PI 1857
Nur für Fachpersonal!
1/1

PRODUCT INFORMATION

KOLBEN UND PLEUELSTANGEN FÜR 1.8 TFSI- UND TSI-MOTOREN

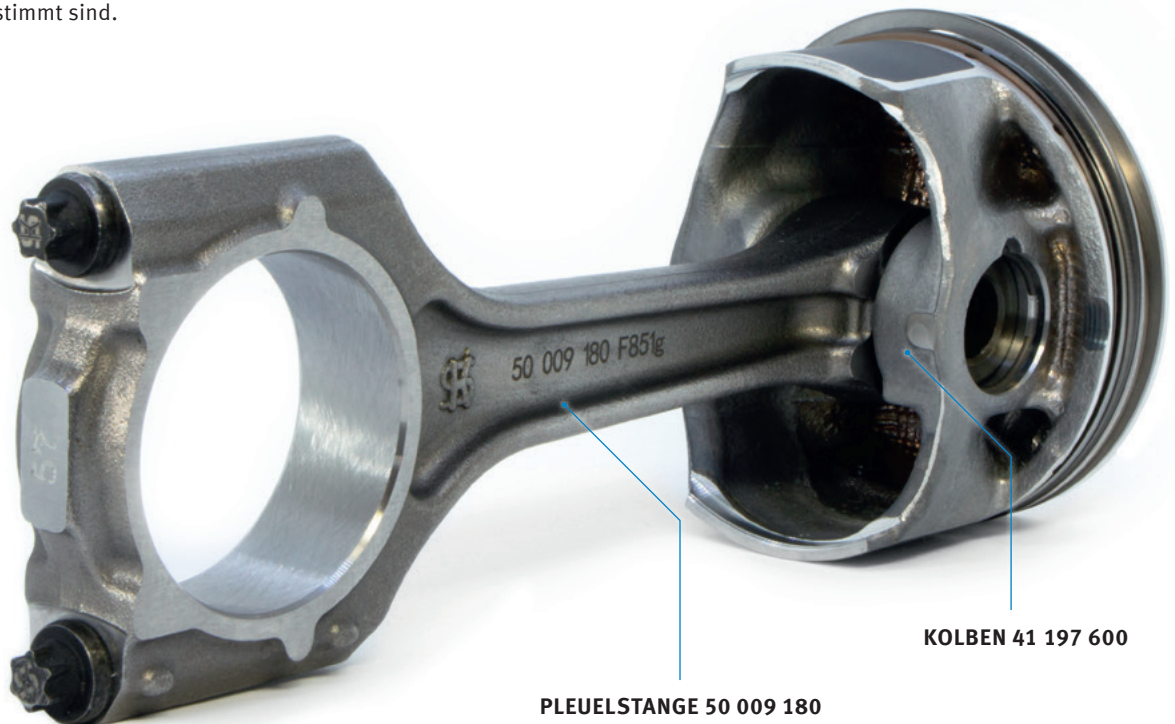
In der Serie wurden die Kolben bei den 1.8 TFSI- und TSI-Motoren modifiziert. Die neuen Kolben sind mit optimierten dreiteiligen Ölabbreifringen und einem DLC-Bolzen ausgestattet. Da sich bei der Modifikation auch der Kolbenbolzen-durchmesser von 21 mm auf 23 mm geändert hat, muss beim Austausch der Kolben auch die Pleuelstange erneuert werden.

Um Unwuchten durch verschiedene Gewichte der Komponenten zu verhindern, empfiehlt Motorservice die Kolben und Pleuelstangen eines Motors immer komplett zu tauschen.
